**PRÉFET
DE LA VENDÉE**

**Direction régionale de l'environnement,
de l'aménagement et du logement**

RAPPORT DE L'INSPECTION DES INSTALLATIONS CLASSÉES
Autorisation environnementale unique
Phase de décision

Société : SOLITOP Commune : Saint Cyr des Gats N° GUNenv: 0006301546	
Date du dépôt du dossier de demande par l'exploitant : 12/12/2022 (sous GUNenv) Complément du 04/07/2023 Portée de la demande : <input type="checkbox"/> Nouveau projet (établissement nouveau) <input checked="" type="checkbox"/> Extension - Modification <input type="checkbox"/> Régularisation <input type="checkbox"/> Prolongation / renouvellement	Situation de l'établissement : <input type="checkbox"/> En projet <input checked="" type="checkbox"/> En fonctionnement

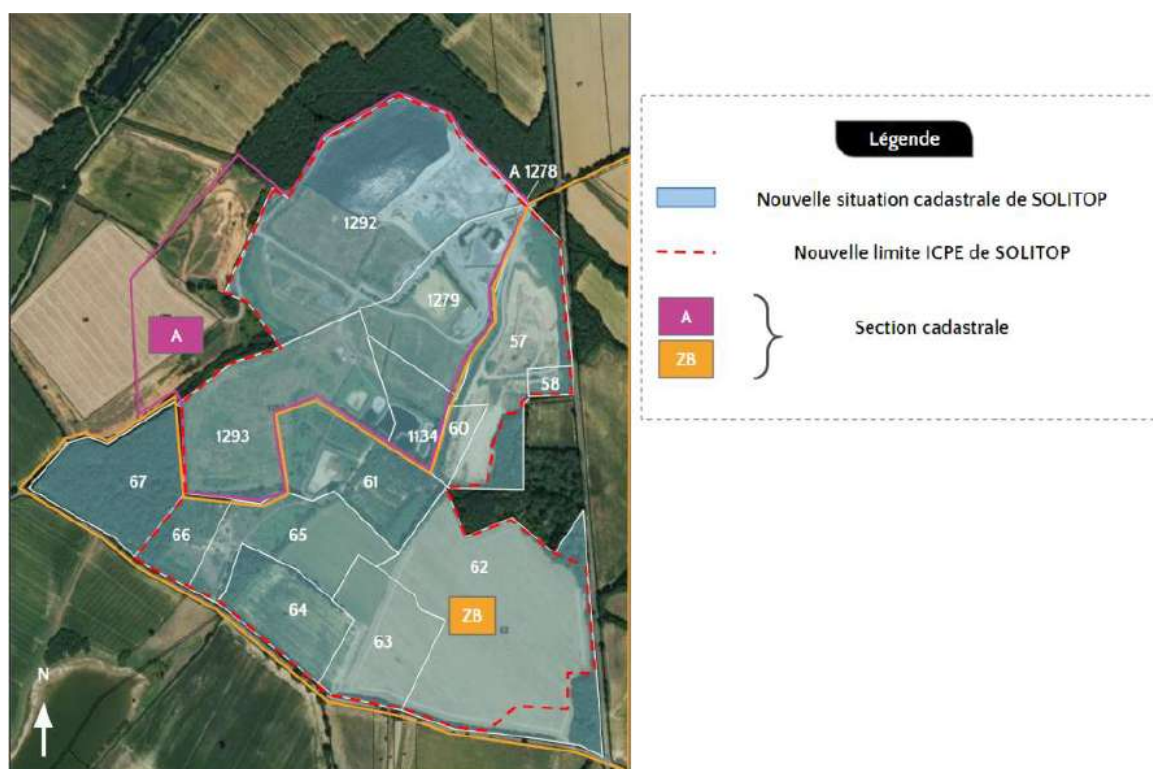
(la parcelle A1278 correspondant à un transformateur électrique a été exclue du périmètre dans la version modifiée du dossier – le plan n'a pas été mis à jour).

V.2.3. Barrière de sécurité passive

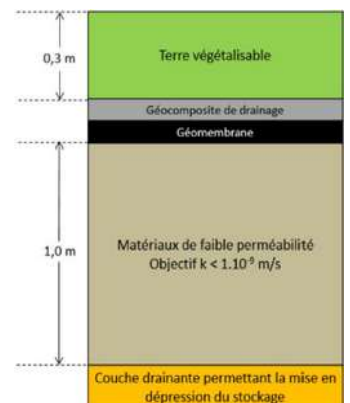
Une reconstitution totale de la barrière de sécurité passive doit être opérée, par apport de matériaux extérieurs et par traitement des matériaux du site, avec pour objectif le respect d'une épaisseur de 5 mètres à 10^{-9} m/s.

Le projet d'extension ne présente pas de flancs dont la hauteur est supérieure à 5 m. Le dossier prévoit donc la reconstitution intégrale de la BSP sur 5 m d'épaisseur en flancs.
